HEIZKRAFTWERK LAUSWARD

Antrag auf Erteilung eines Vorbescheides gemäß § 9 BImSchG über die bauplanungsrechtliche und umweltrechtliche Zulässigkeit einschließlich Freisetzung von Treibhausgasen (Kohlendioxid) gemäß § 4 TEHG zur wesentlichen Änderung des Heizkraftwerks Lausward gemäß § 16 BImSchG durch die Errichtung und den Betrieb des Blockes C

Stellungnahme des Bund für Umwelt und Naturschutz Deutschland Landesverband Nordrhein-Westfalen e.V.

30. Oktober 2008

PM10 - Messergebnisse 2006

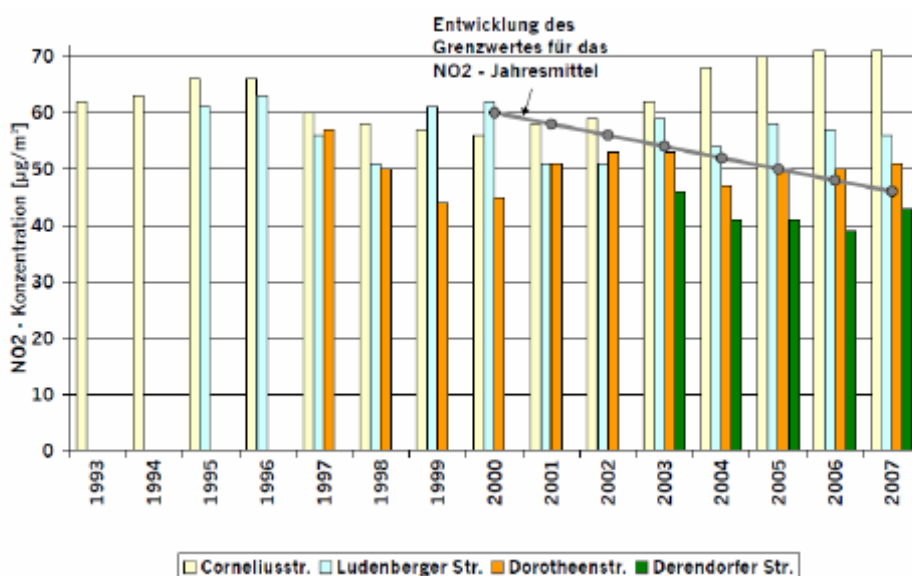
Gemäß des Entwurfs zum Luftreinhalteplan Düsseldorf⁴⁹ wurde der im Jahr 2005 einzuhaltende Grenzwert für NO₂ von 50 µg/m³ (Grenzwert 40 µg/m³ + 10 µg/m³ Toleranzmarge 2005) im Untersuchungsgebiet an insgesamt vier Messpunkten überschritten. Die zulässigen 35 Überschreitungen des Tagesmittelwertes für PM₁₀ von 50 µg/m³ wurden an zwei Messorten in der Corneliusstr. und der Ludenberger Straße überschritten. Generell ergibt sich bezüglich der kritischen Belastungen mit NO₂ und PM₁₀ ein Bild von Hauptbelastungsbereichen in der gesamten Innenstadt und einzelnen Straßenabschnitten außerhalb. Aus diesen Überschreitungen geltender Grenzwerte ergibt sich die gesetzliche Pflicht zur Aufstellung des Luftreinhalteplans.
